Van: [redacted]
Aan: [redacted]
Cc: [redacted]
Onderwerp: Re[7]: 2e verzoek om aanpassing aanvraag omgevingsvergunning Frans van Mierisstraat 131 - OLO 5578189 - Z2020-Z055886
Datum: donderdag 27 mei 2021 10:37:07
Bijlagen: image001.jpg

Onderwerp: RE: 2e verzoek om aanpassing aanvraag omgevingsvergunning Frans van Mierisstraat 131 - OLO 5578189 - Z2020-Z055886

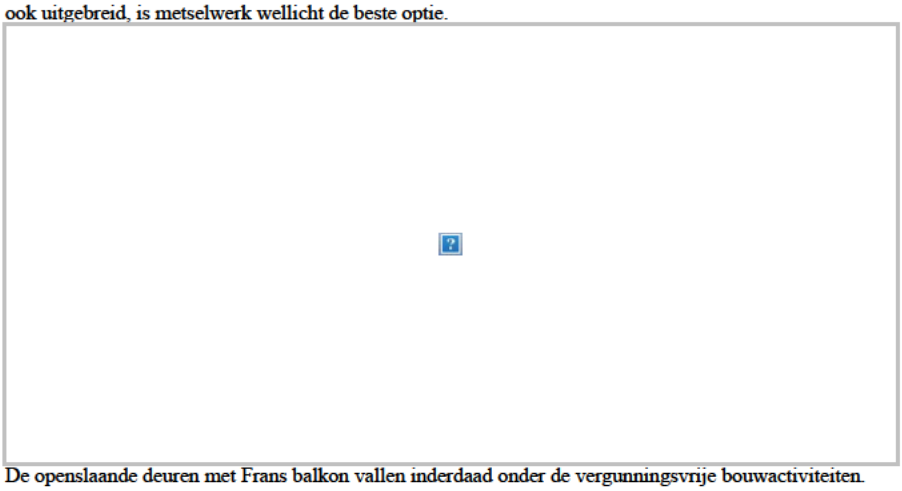
De opmerking uit het vorige advies over de voorkeur voor een glazen pui (o.a. in de blauwe cirkel) kunt u letterlijk interpreteren als de meest wenselijke optie, maar is geen hard advies. Binnen de architectuureenheid zijn namelijk ook al voorbeelden waarbij het balkon met metselwerk is dichtgezet (o.a. in de rode cirkel). Dus uw voorstel om hierbij aan te sluiten is daarom ook mogelijk.
De keuze is uiteindelijk aan u en uw opdrachtgever. In dit specifieke geval, waarbij niet alleen het balkon wordt dichtgezet maar ook uitgebreid, is metselwerk wellicht de beste optie.

Bedankt voor uw toelichting en uw tijd.
Ik heb overleg gehad met mijn opdrachtgevers en we gaan dan voor de variant in hout (in lijn met de blauwe cirkel die u eerder had gemaild ter referentie) conform het advies.
Ik zal vanmiddag de aangepaste tekeningen indienen op het OLO en contact opnemen met [redacted] voor de verdere afhandeling.
